INFORME DE CONTROL ESPECÍFICO N°10404 -2020–CG/GRLP-SCE

SERVICIO DE CONTROL ESPECÍFICO A HECHOS CON PRESUNTA IRREGULARIDAD MUNICIPALIDAD PROVINCIAL DE YAUYOS YAUYOS-YAUYOS-LIMA

"CONTRATACIÓN DEL SERVICIO DE ELABORACIÓN DE EXPEDIENTE TÉCNICO DE LA OBRA RENOVACIÓN DE VÍAS VECINALES; EN EL (LA) 10 + 113 KM DE CARRETERA AFIRMADA DESDE HUAYÑIA A AQUICHA CON REPOSICIÓN DE PLATAFORMA Y CUNETAS DE CONFORMACIÓN DE TIERRA EN LA LOCALIDAD DE AQUICHA, DISTRITO DE YAUYOS, PROVINCIA DE YAUYOS, DEPARTAMENTO DE LIMA"

INFORME DE CONTROL ESPECÍFICO Nº 10404-2020-CG/GRLP-SCE

Imagen n.° 4
Cálculo de flete para el transporte de maquinaria y equipos

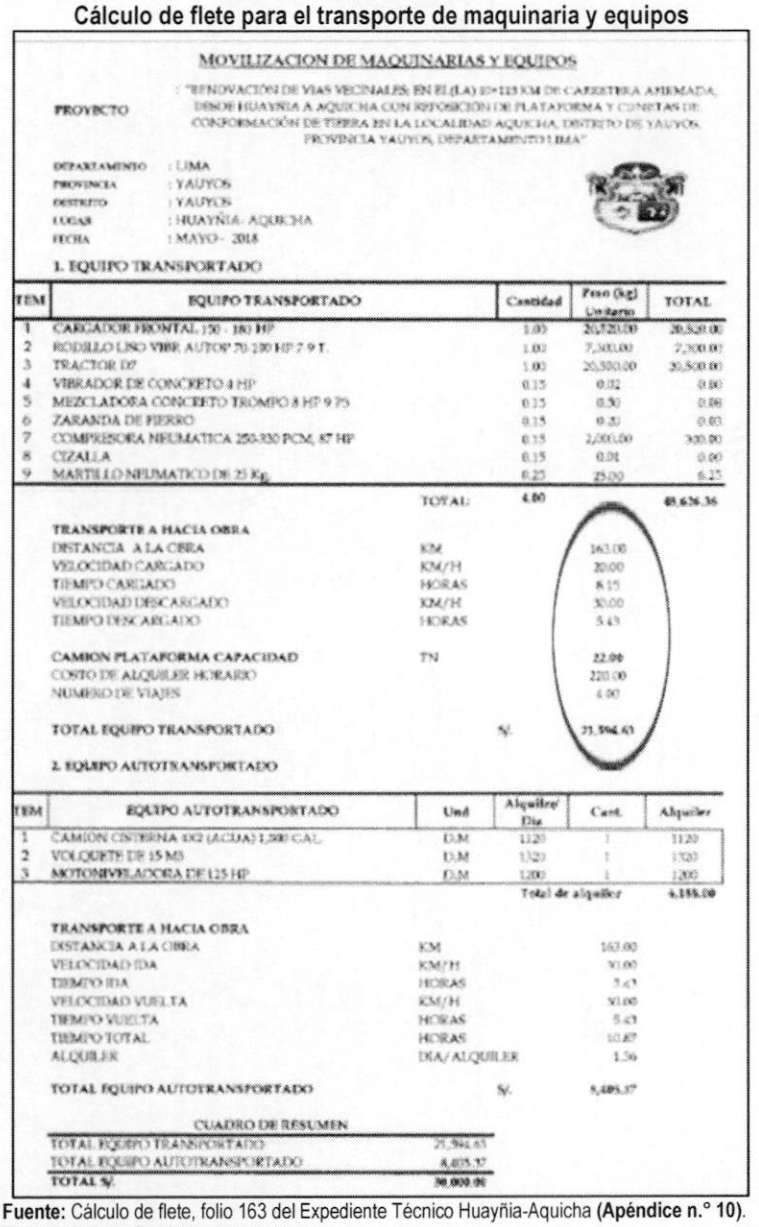
relación con los datos colocados, siendo que el especialista asume un valor sin considerar los datos colocados, tal y como se muestra a continuación:

Imagen n.° 8
Sección típica

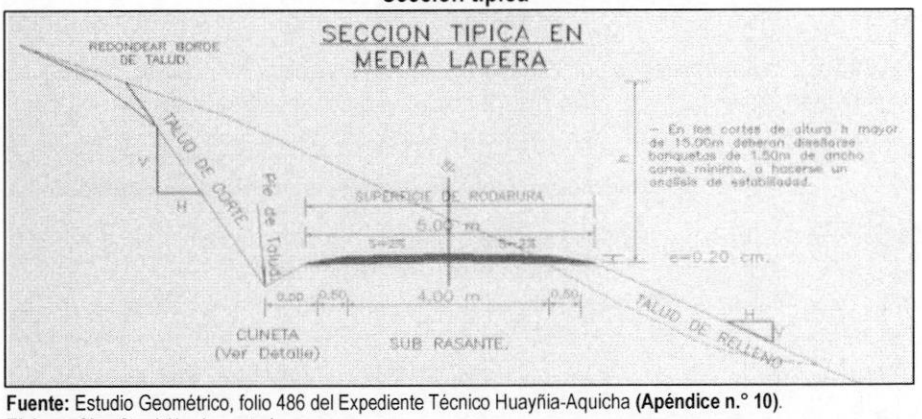
ii. Asimismo, en el numeral 2.3 de características de la vía refieren que el espesor del afirmado es 20 cm, sin embargo, en las especificaciones técnicas, metrado y presupuesto menciona afirmado base granular (e=15 cm), la siguiente imagen muestra la sección típica que utilizan en el diseño geométrico:

Imagen n.° 15
Vista de progresiva final - Progresiva Km 9+860 ubicado al final de la carretera Huayñia – Aquicha

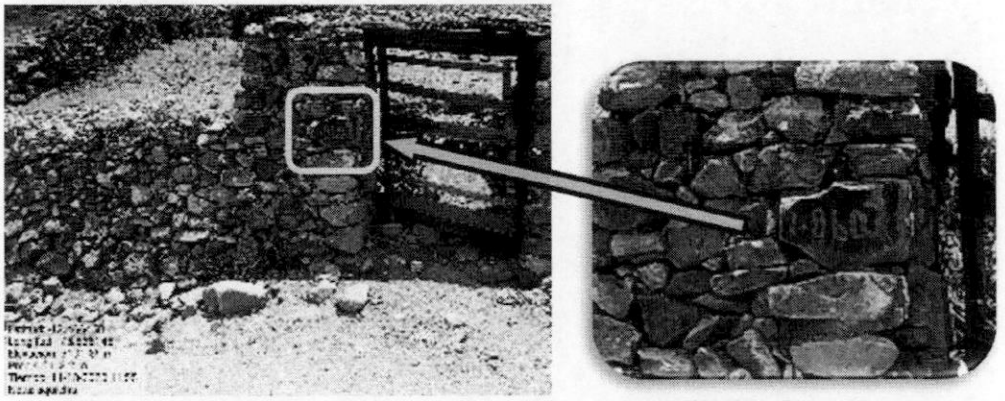
De la inspección de la carretera en campo se evidencia que las medidas obtenidas tanto con el aplicativo de GPS y la señal pintada indicando una progresiva al final del tramo de la carretera varían por medidas no mayores a 50 m; sin embargo, éstas no coinciden con las medidas que indica los cuatro planos clave del expediente técnico.
